PIK-20	1:5	Alkuperäinen	
		Revisio	30.7.73 MH
Etupääkaaren kankaat	103a	Tarkitus	
		Uudistus

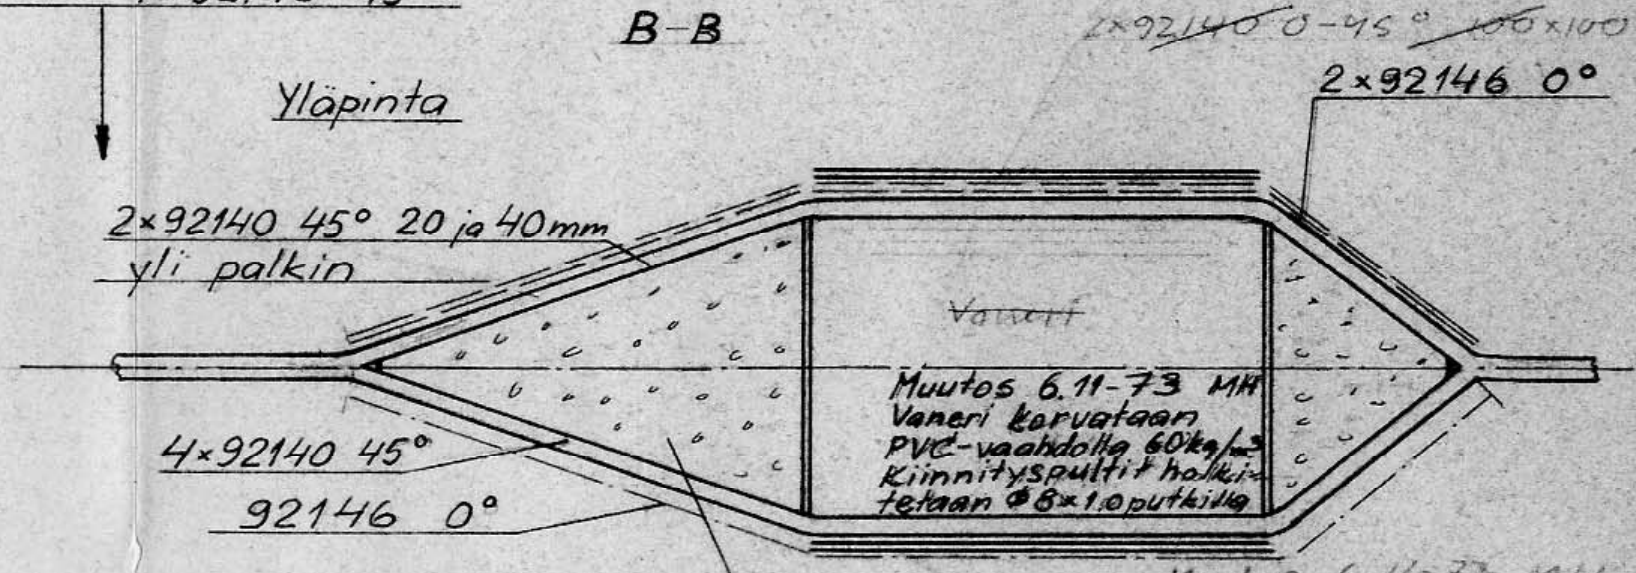
Muutos  
6.11-73 MH

Muutos a 751008 20025 alk
